ADENDA Nº 12

REF.: LICITACIÓN PUBLICA NACIONAL PAC Nº 47 "MANTENIMIENTO Y REPARACIONES MENORES DE ASUNCION, CENTRAL, CORDILLERA Y CHACO –AD REFERENDUM"

Por la que se introducen modificaciones o enmiendas al Pliego de Bases y Condiciones de la Contratación de referencia.

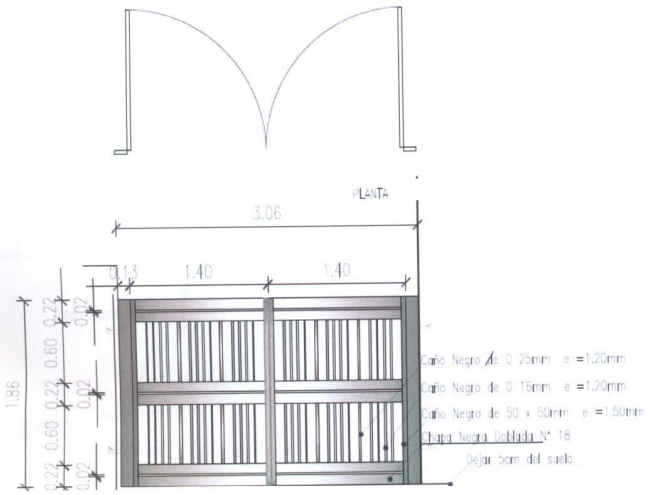
21- Insertar en las especificaciones técnicas en la siguiente ubicación, lo sucesivo:

LOTE 2
"MANTENIMIENTO Y REPARACIONES MENORES DE OBRAS CIVILES DE CENTRAL"
CAPITULO 2: ESPECIFICACIONES TECNICAS PARTICULARES.
32.25 Provisión y colocación de portón de entrada vehicular:
Estructura principal exterior en chapa doblada N° 18.
Estructura lateral de caños 50x50x1.50 mm
Parantes verticales principales de caños 25x25x1.20 mm
Parantes verticales secundarios de caños 16x16x1.20 mm
Pintura antioxrosiva dos manos y terminación pintura sintética 2 manos
